Création d'un accès fluvial direct à Port 2000

Mémoire en réponse à l'avis de l'Autorité Environnementale du
21 juillet 2022

Version du 10 octobre 2022

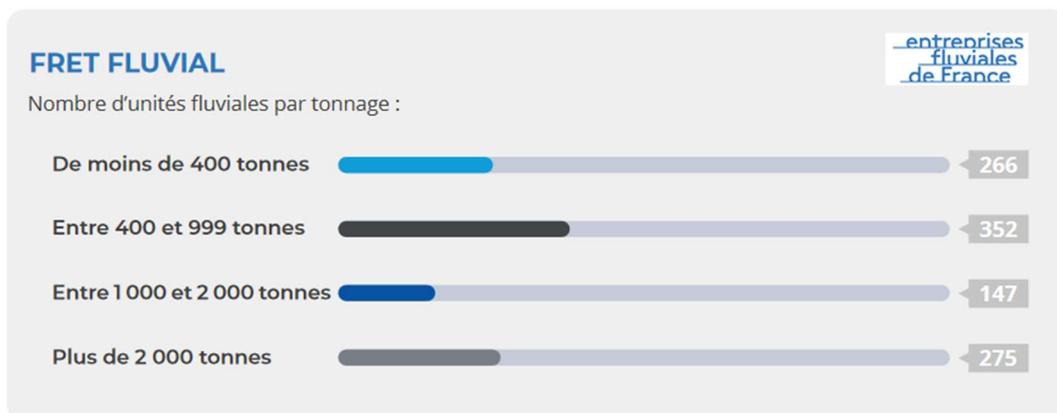
L'objectif du projet est synthétisé par l'AE sur la base de l'objectif court terme à échéance 2025 de faire évoluer les parts modales massifiées de 15 % (10 % fleuve et 5 % fer) à 20 % (12 % fleuve et 8 % fer). Ce projet ne concerne que la part fluviale puisque la mise en service de la Chatière n'aura aucun effet sur le trafic ferroviaire.

Il convient également de considérer que le mode fluvial ne permet de desservir que la vallée de la Seine et en conséquence d'évaluer l'efficacité de la solution proposée non pas sur la base du trafic total transitant par les installations maritimes du Havre, mais sur le trafic captable par le fluvial.

En considérant le trafic captable par le fluvial, la chatière permet ainsi de faire évoluer la part fluviale actuelle de 20 % à 27 % en 2025 et 35 % en 2050 (voir étude socio-économique 2022 en **ANNEXE 2** p.22).

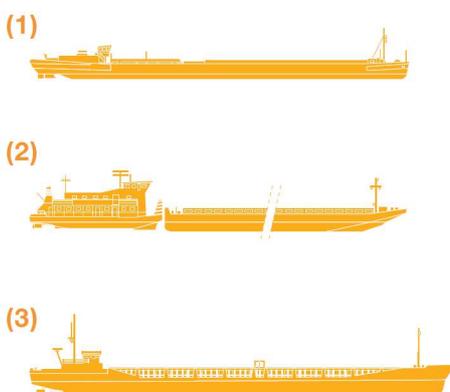
L'AE indique dans le paragraphe "*Présentation du projet*" que les seuls bateaux de type fluvio-maritimes ou automoteurs renforcés bénéficiant d'un agrément, autorisés à emprunter le passage en mer pour desservir Port 2000 subissent néanmoins 113 jours d'indisponibilité de passage en raison des conditions météorologiques et que la chatière permettra d'abaisser cette indisponibilité à 19 jours.

Il convient de préciser qu'aujourd'hui ce type de bateau ne représente que 10 % du parc de bateaux fluviaux, disponible sur la Seine pour du transport de conteneur et qu'en conséquence en l'absence de chatière Port 2000 n'est jamais accessible à 90% de la flotte.

Le graphe ci-dessous illustre la flotte fluviale, non seulement à l'échelle de la Seine mais sur l'ensemble du territoire français :

Actuellement, c'est moins d'une dizaine de bateaux qui bénéficie de l'autorisation d'accéder à la route Nord.

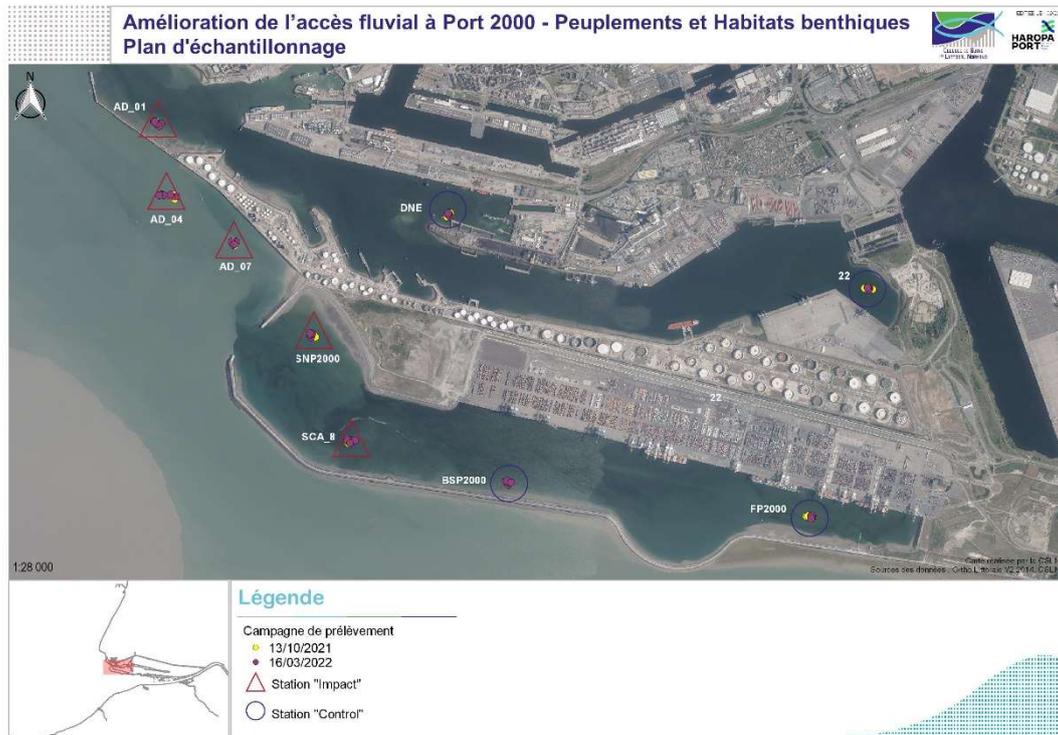
6. L'Ae recommande de compléter les campagnes d'acquisition pour obtenir des données plus récentes et plus denses, concernant les communautés benthiques et leurs habitats et de procéder le cas échéant, à la requalification de l'enjeu.

L'état avant travaux (« Before ») du suivi BACI prévu en partie 5.5.7 du dossier d'étude d'impact (p. 532) a été réalisé en 2022 selon les stations indiquées ci-dessous. Les campagnes sont terminées, et

les résultats sont disponibles en **ANNEXE 8**. Ces éléments permettent notamment de mettre en perspective les données de l'inventaire de 2016 et confirment la stabilité saisonnière et temporelle des biocénoses des bassins portuaires qui restent similaires à celles jusqu'alors décrites dans les bassins à marée du Havre ainsi que de celles le long de la digue, plus diversifiées.
